訂正のお願い

2026. 7 株式会社自研センター

*No.J-904 ダイハツ アトレー (S700V、S710V 系) 2022 年 4 月について、下記の通り訂正いたします。

P.55 B410,420

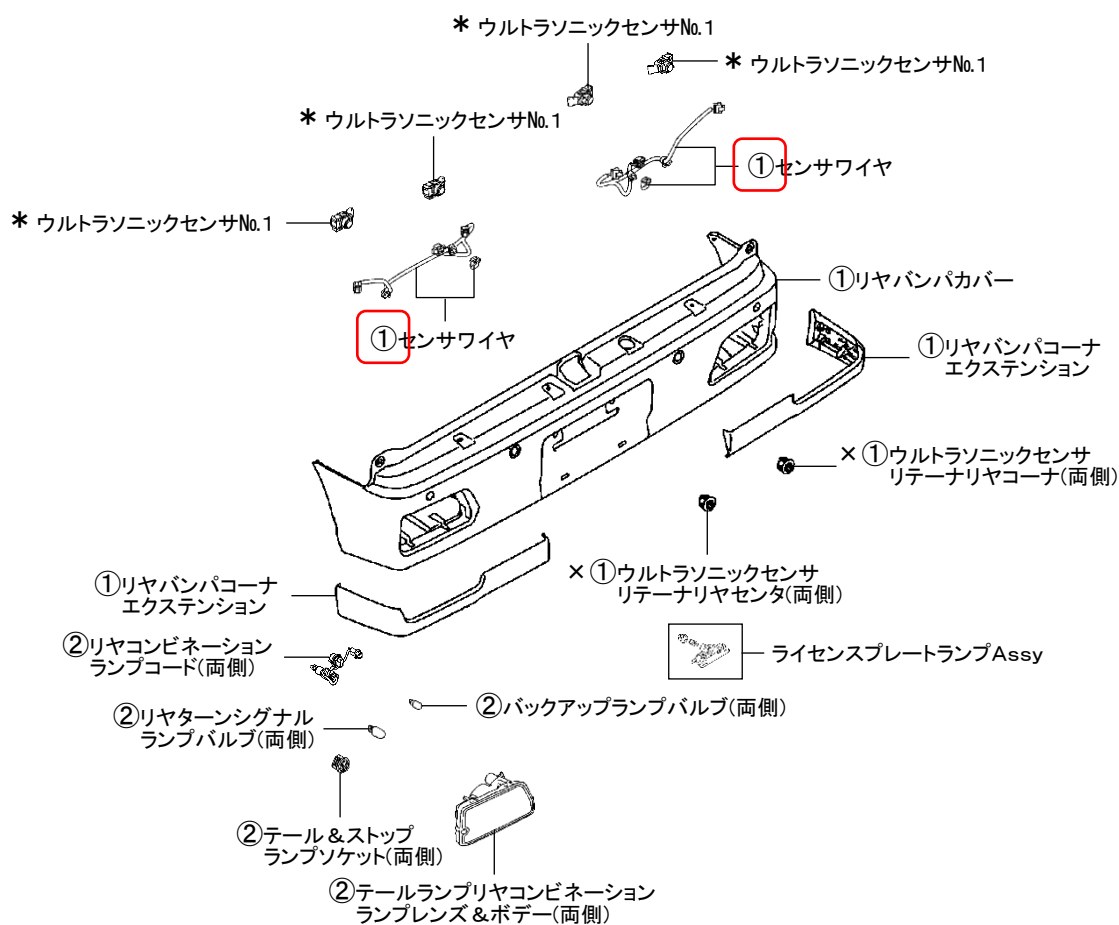
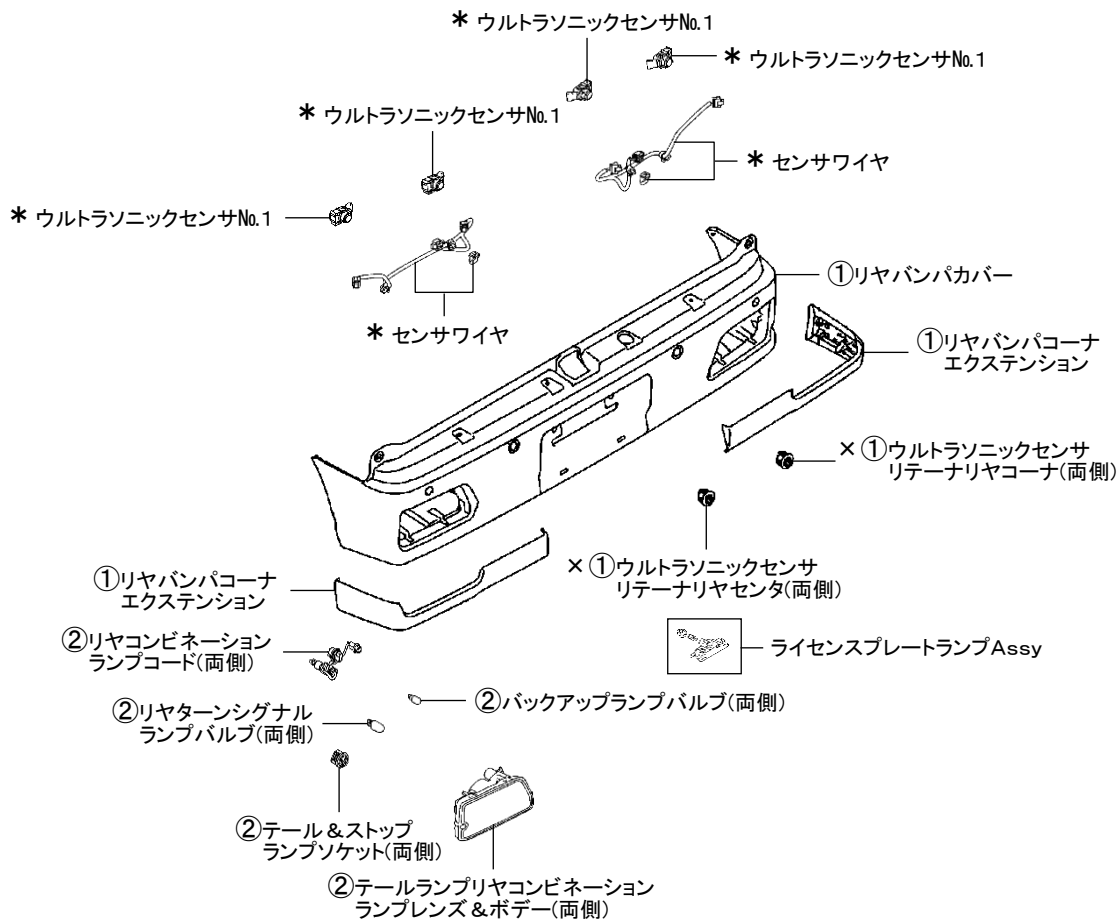
イラスト欄の表記に誤りがありましたので、該当ページを差替え願います。

□: 訂正箇所

B410	
(1)リヤバンパカバー脱着	
0. 70	取外し状態
	—
	(含) 作業および部品
	・両側テールランプリヤコンビネーションランプレンズ & ・ライセンスプレートランプ Assy脱着 ボデー脱着
・リヤバンパカバーは、ウルトラソニックセンサNo.1をボデー側に残して脱着する作業

B420	
(1)リヤバンパカバー取替	
1. 20	取外し状態
	—
	(含) 作業および部品
	・両側ウルトラソニックセンサNo.1 ・両側ウルトラソニックセンサNo.1 ・両側ウルトラソニックセンサリテーナリヤコーナ取替 ・両側ウルトラソニックセンサリテーナリヤセンタ取替 ・両側センサワイヤ ・両側テール & ストップランプソケット ・両側テールランプリヤコンビネーションランプレンズ & ボデー ・両側バックアップランプバルブ ・ライセンスプレートランプ Assy ・両側リヤコンビネーションランプコード ・両側リヤターニングナルランプバルブ ・両側リヤバンパコーナエクステンション ・付属品

P.57 B430

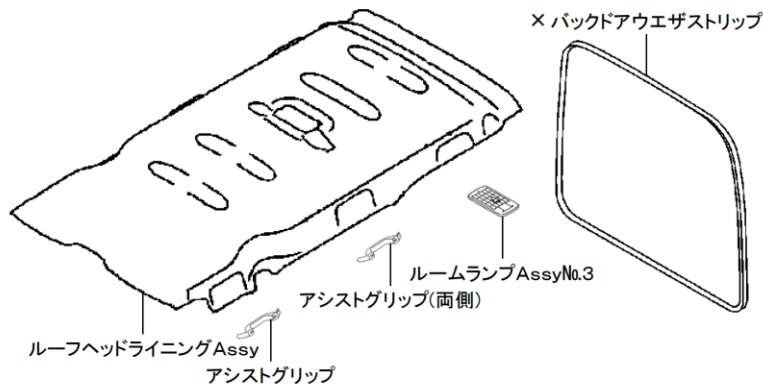
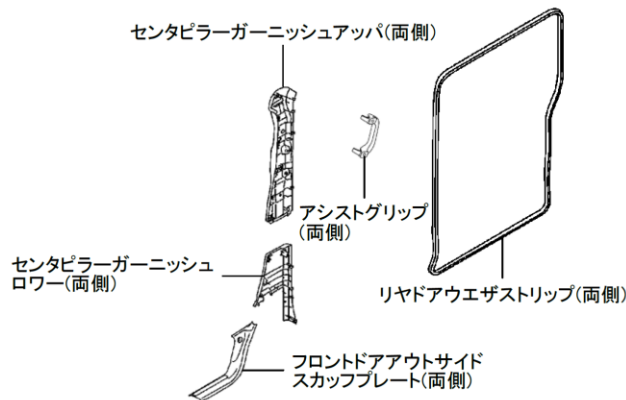
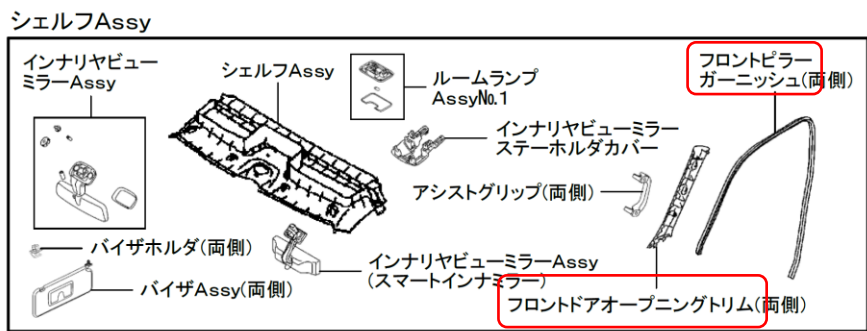
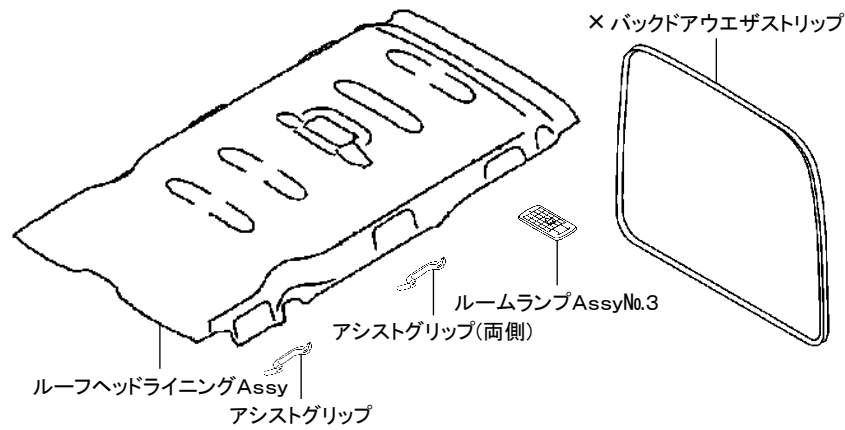
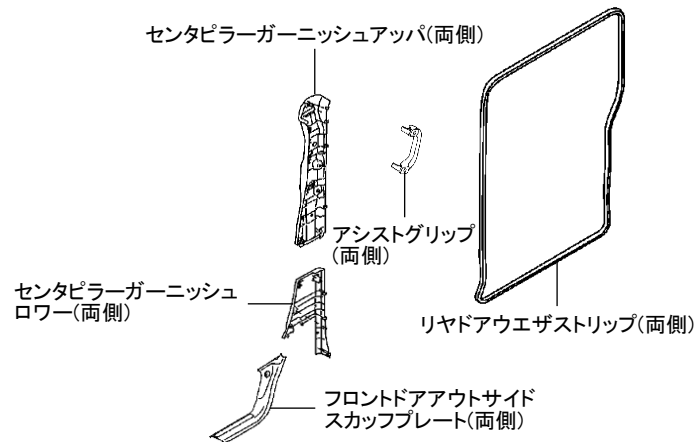
部品名称に誤りがありましたので、該当ページを差替え願います。

ルーフヘッドライニング Assyのみ脱着

ルーフヘッドライニング Assy脱着

ルーフヘッドライニング Assyのみ脱着

ルーフヘッドライニング Assy脱着
